**Всемирный форум для согласования правил
в области транспортных средств**

**Глобальные технические правила № 9
(безопасность пешеходов) – Предложение по
этапу 2 глобальных технических правил**

Проект поправки 2

Представлено неофициальной рабочей группой по глобальным техническим правилам № 9*

"Рис. 12

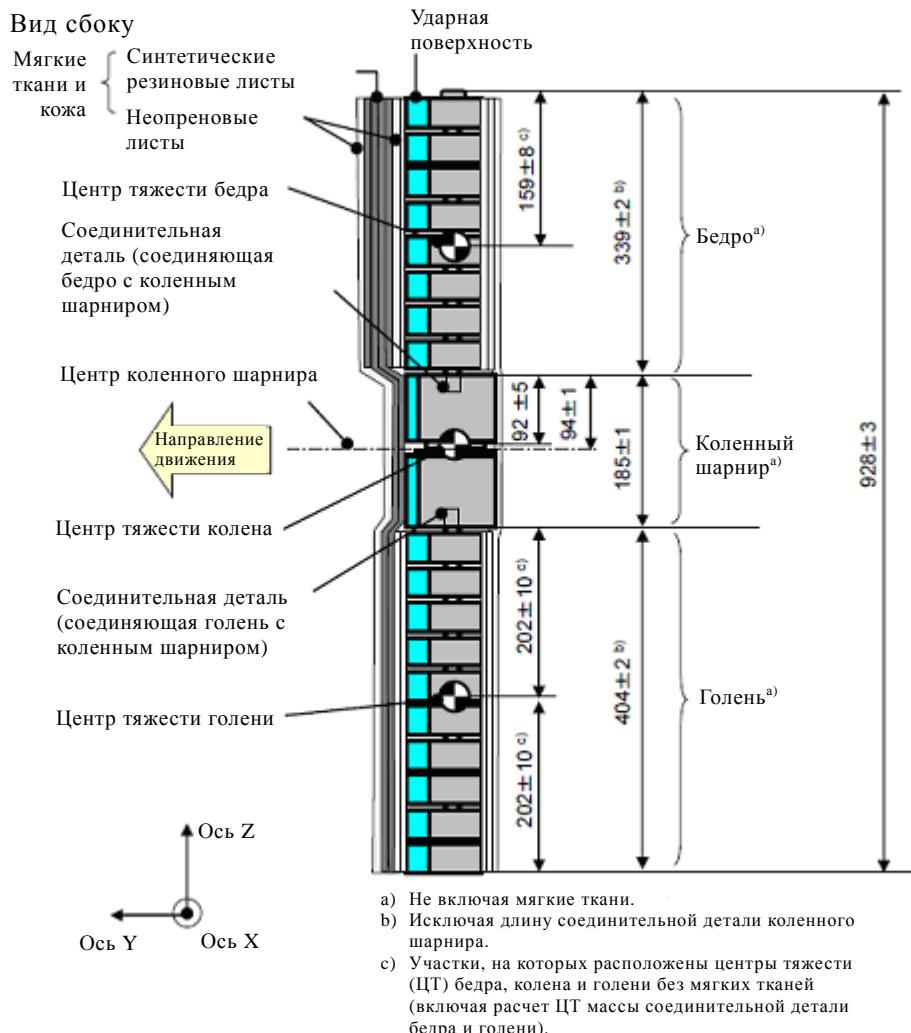
Центры тяжести бедра и голени без мягких тканей и кожи, включая соединительные детали коленного шарнира, находятся соответственно на расстоянии 159 ± 8 мм и 202 ± 10 мм от верхнего края (но не включая соединительную деталь коленного шарнира) каждой детали, как показано на рис. 12. Центр тяжести коленного шарнира находится на расстоянии 92 ± 5 мм от верхнего конца коленного шарнира, как показано на рис. 12.

Рис. 14

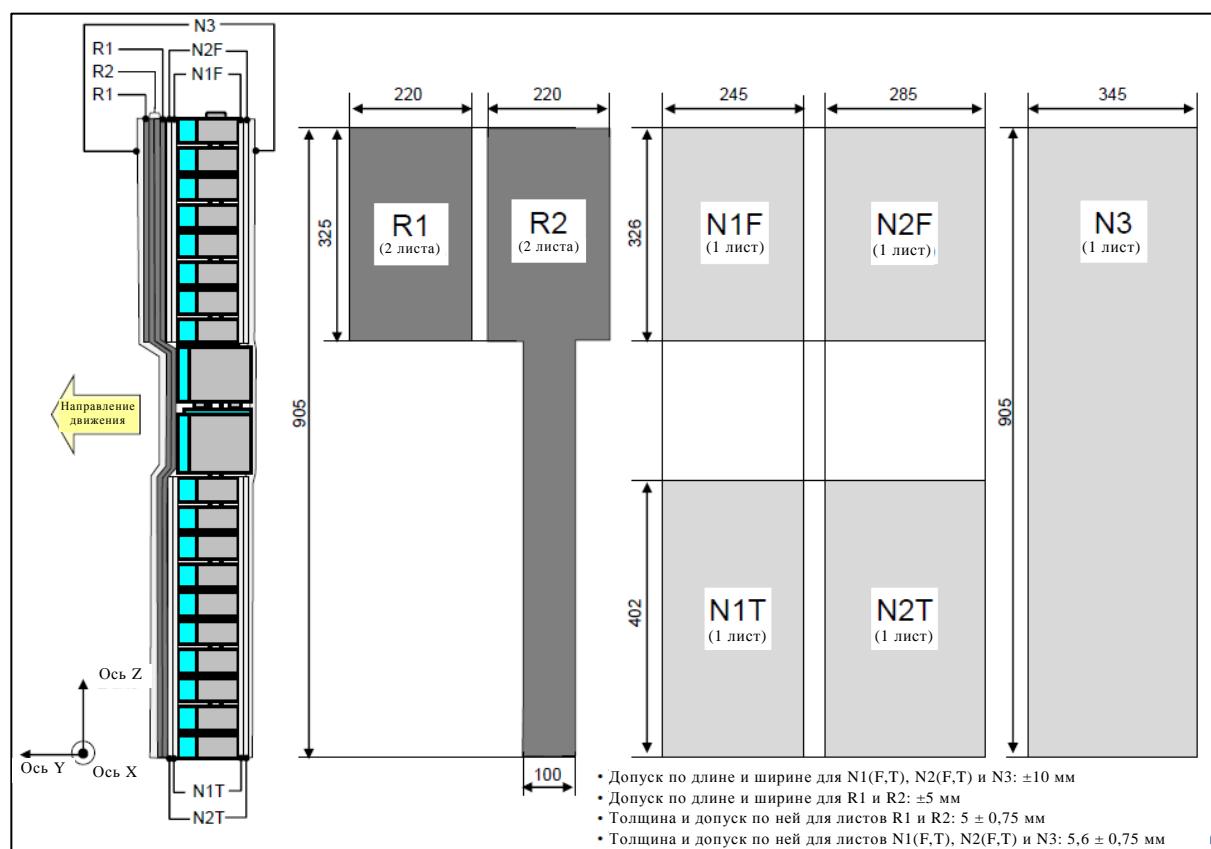
6.3.1.1.4 Для каждого испытания ударный элемент (бедро, коленный шарнир и голень) покрывается мягкими тканями и кожей, состоящими из синтетических резиновых листов (R1, R2) и неопреновых листов (N1F, N2F, N1T, N2T, N3), как показано на рис. 14. Размер листов должен быть в пределах требований, предусмотренных на рис. 15. Листы должны иметь характеристики компрессии, показанные на рис. 15. Характеристики компрессии проверяют с помощью материала из той же партии, что и листы, используемые для мягких тканей и кожи ударного элемента.

Рис. 15

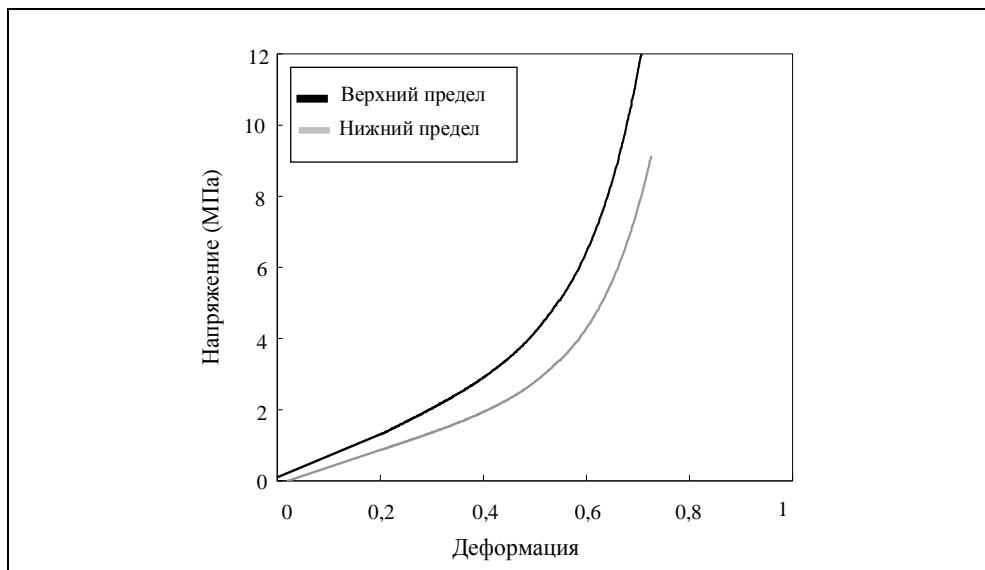
8.1.1.5 **Концы коленного шарнира устойчиво устанавливают на опору, как показано на рис. 26. Ось Y ударного элемента должна быть параллельна оси нагрузки в пределах допуска $\pm 2^\circ$. Для получения повторяемой нагрузки под каждую опору помещают пластмассовые подушки из политетрафторэтилена (ПТФЭ) с низким коэффициентом трения (см. рис. 26). Во избежание повреждения ударного элемента под нагрузочными салазками помещают неопреновый лист, а ударную поверхность коленного шарнира, изображенную на рис. 13, демонтируют. Неопреновый лист, используемый в этом испытании, имеет характеристики компрессии, приведенные на рис. 15.**

Рис. 16

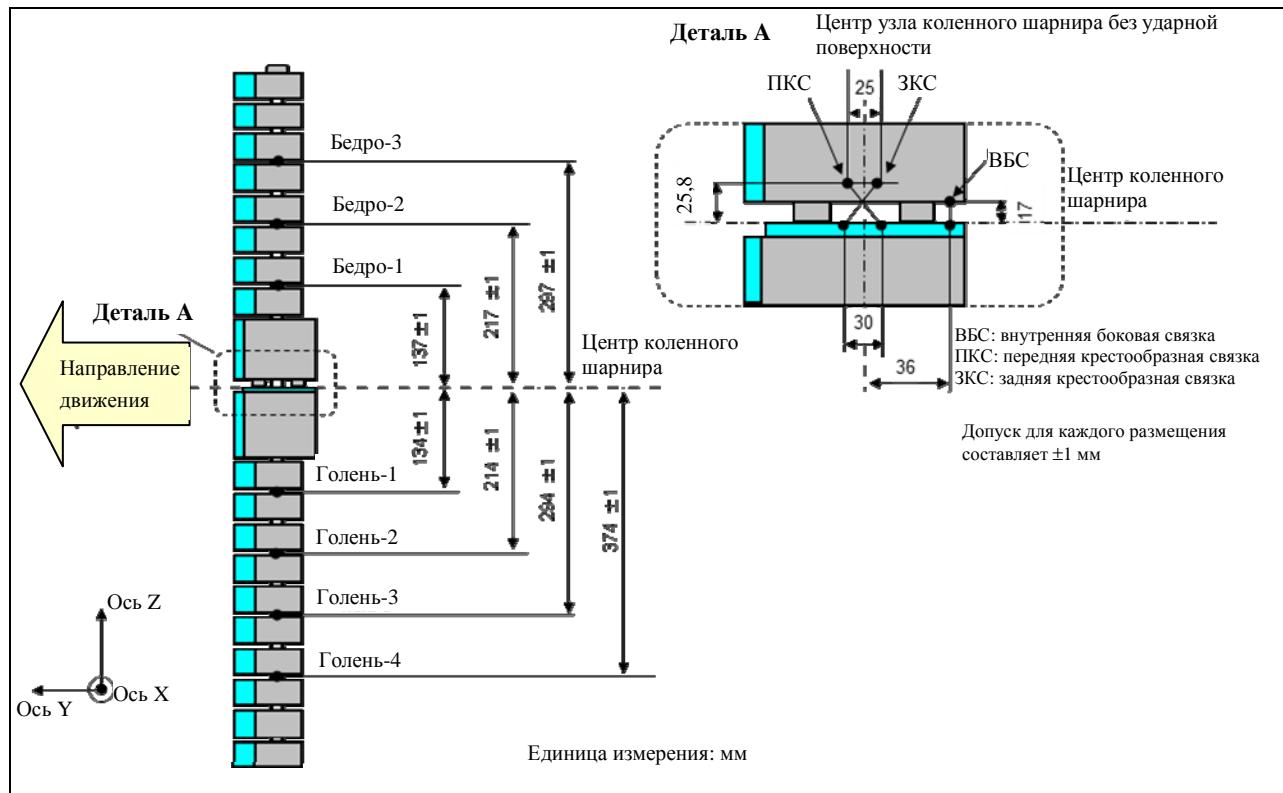
- 6.3.1.1.6 Приборы, устанавливаемые в модели нижней части ноги
- 6.3.1.1.6.1 **В голени устанавливают четыре датчика для измерения изгибающих моментов в различных местах голени. Места размещения каждого из датчиков являются следующими: голень-1: 134 мм, голень-2: 214 мм, голень-3: 294 мм и голень-4: 374 мм ниже центра коленного шарнира соответственно, как показано на рис. 16.**

В бедре устанавливают три датчика для измерения изгибающих моментов бедра. Места размещения каждого из датчиков являются следующими: бедро-1: 137 мм, бедро-2: 217 мм и бедро-3: 297 мм выше центра коленного шарнира соответственно, как показано на рис. 16.

Рис. 16 и 17 (прежние) пронумеровать как рис. 20 и 21 и изменить следующим образом:

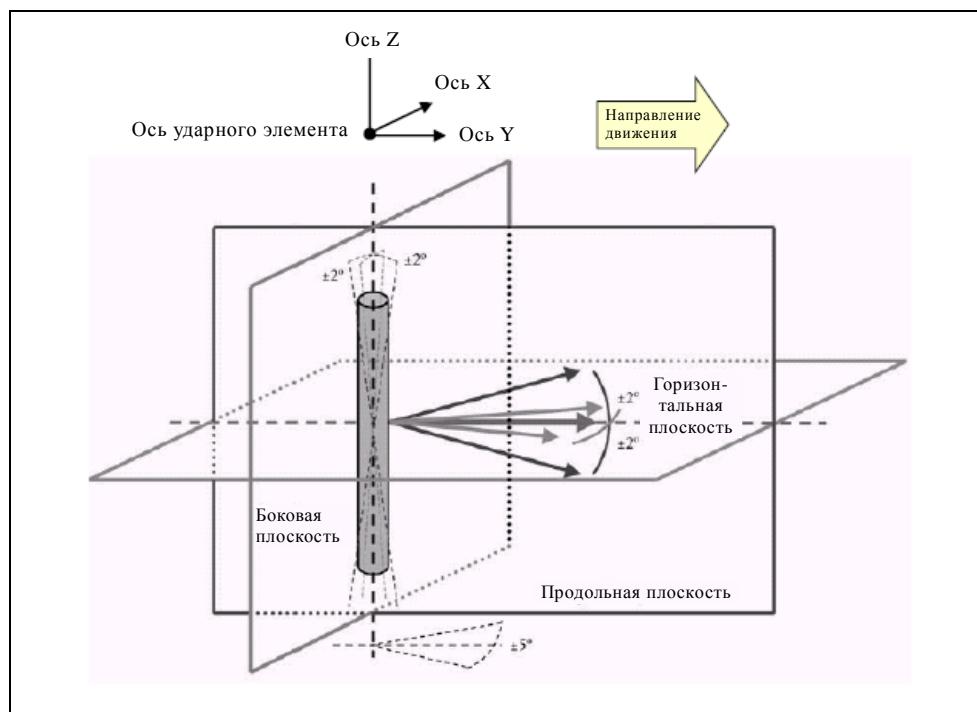
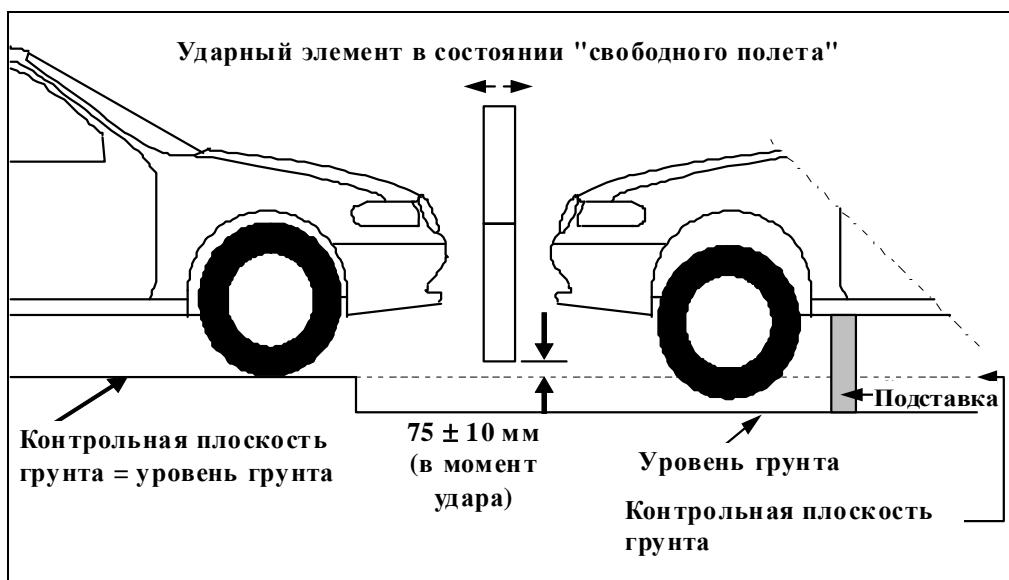
Испытание бампера с помощью **ударного элемента в виде гибкой модели** нижней части ноги для транспортного средства в сборе в нормальном положении для движения (слева) и для части кузова, установленной на подставке (справа) (см. пункт 7.1.1.3)

Рис. 22

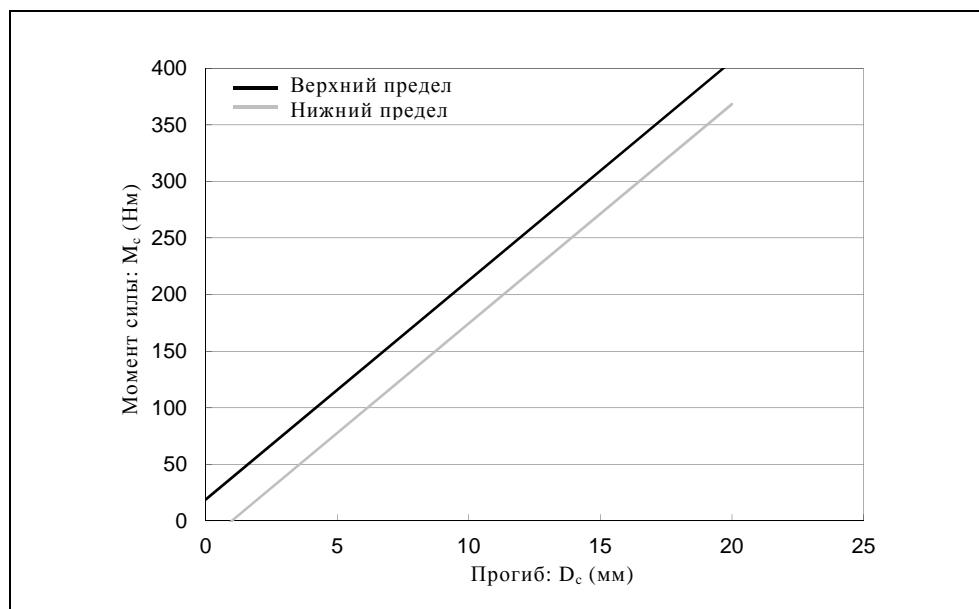
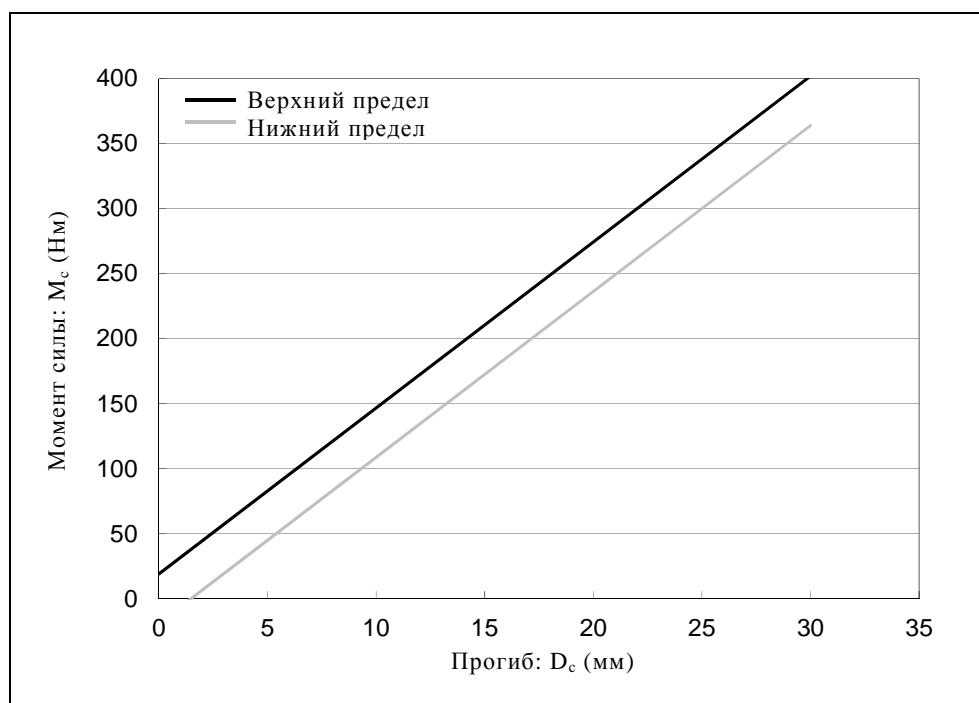
8.1.1.2 ~~Когда на бедро и голень ударного элемента действует сила изгиба в соответствии с пунктом 8.1.1.4, момент приложения силы и образовавшийся прогиб в центре бедра и голени (M_c и D_c) должны находиться в пределах коридоров, показанных на рис. 22.~~

Рис. 23

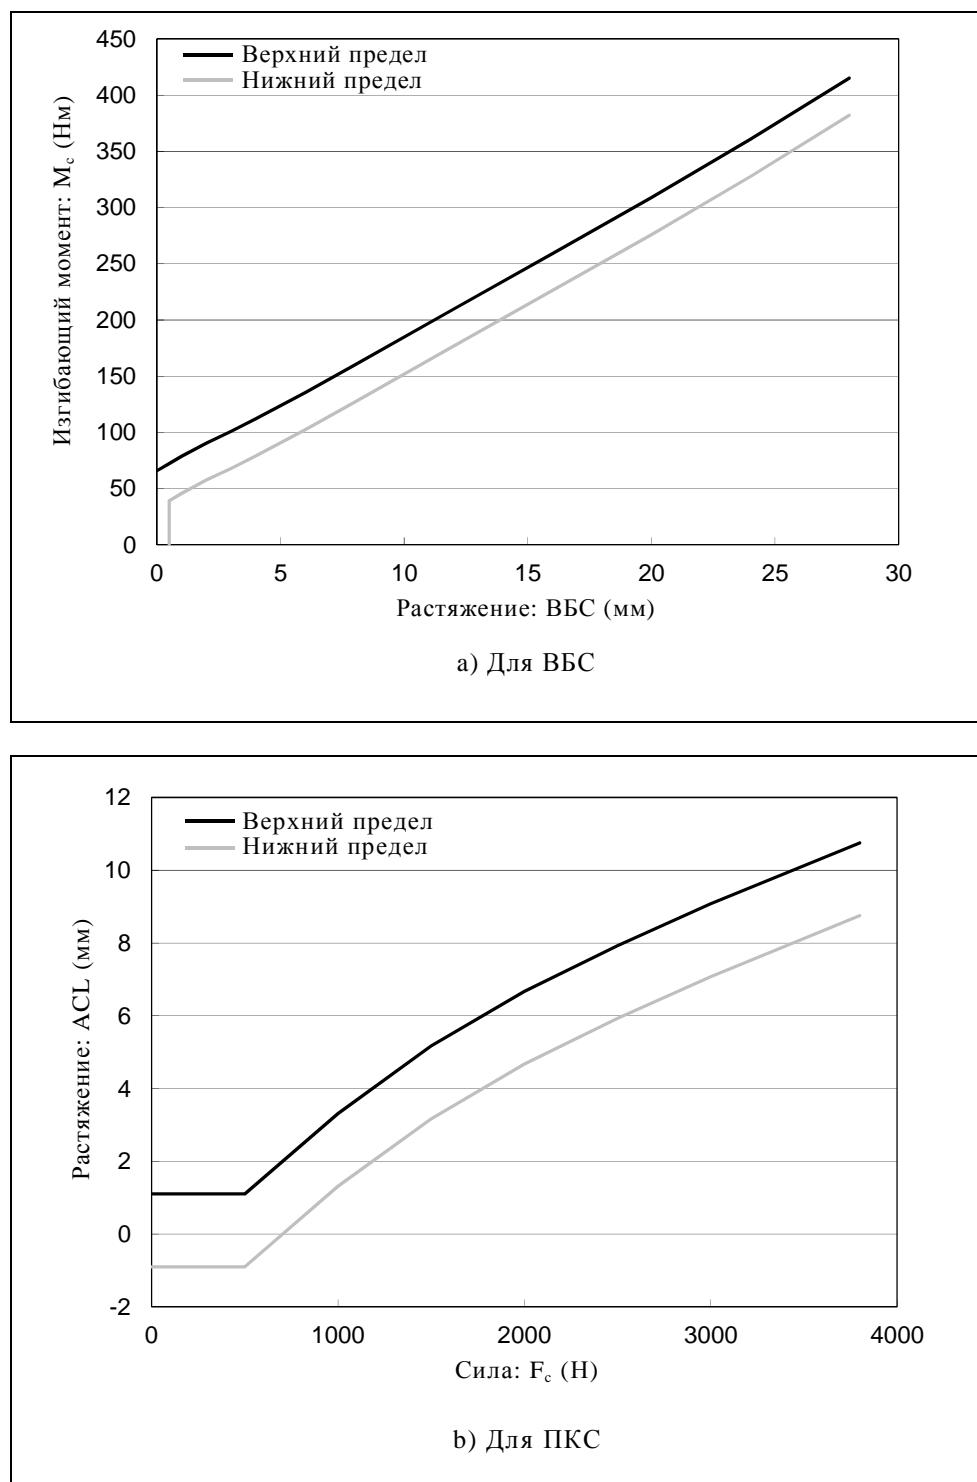
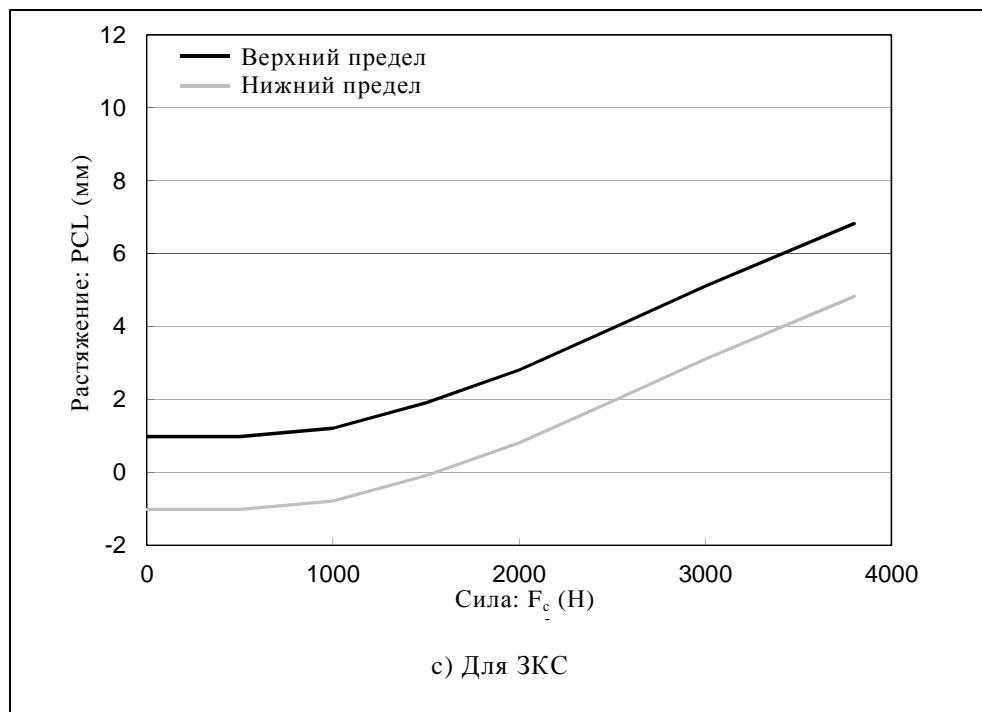
8.1.1.3 ~~Когда на коленный шарнир ударного элемента действует сила изгиба в соответствии с пунктом 8.1.1.5, растяжения ВБС, ПКС и ЗКС и момент приложения силы изгиба или прилагаемая сила в центре коленного шарнира (M_c или F_c) должны находиться в пределах коридоров, показанных на рис. 23.~~
